ECE/TRANS/WP.29/2009/46
17 décembre 2008

Proposition de rectificatif 2 à la révision 2 du Règlement n° 44
(Dispositifs de retenue pour enfants)

Communication du Groupe de travail de la sécurité passive (GRSP)*

Figure 1

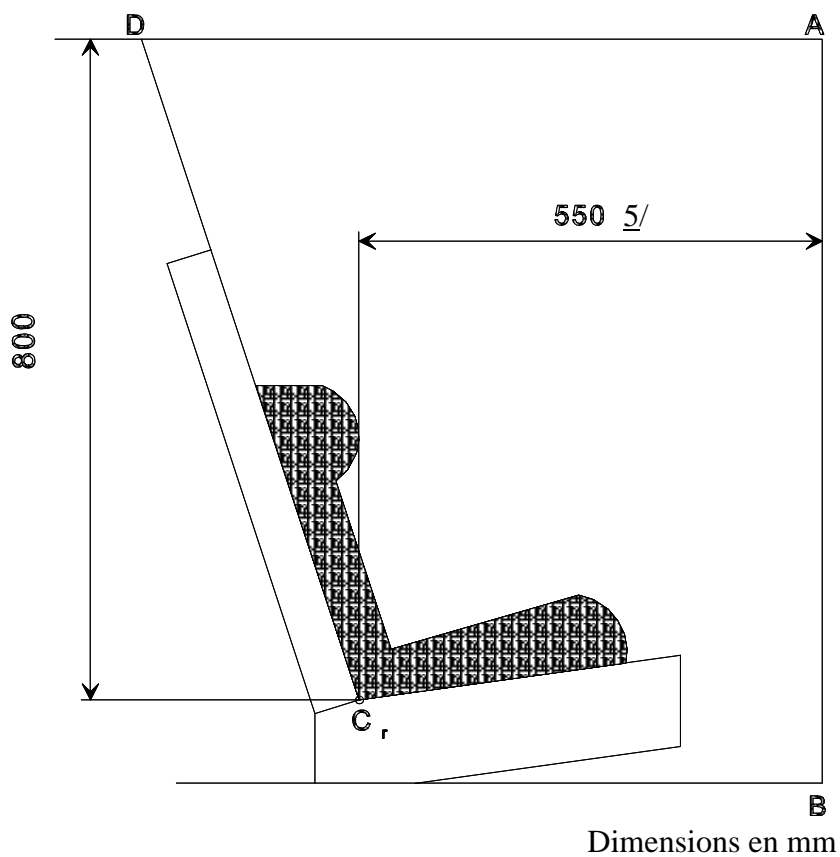
Paragraphe 7.1.4.4.1.1, figure 1, ajouter, comme indiqué ci-dessous, un appel de note 5 à côté de la cote «550» et le texte de la note 5:

5/ Pour le test spécifié au paragraphe 7.1.4.1.10.1.1, la dimension devra être de 500 mm.».
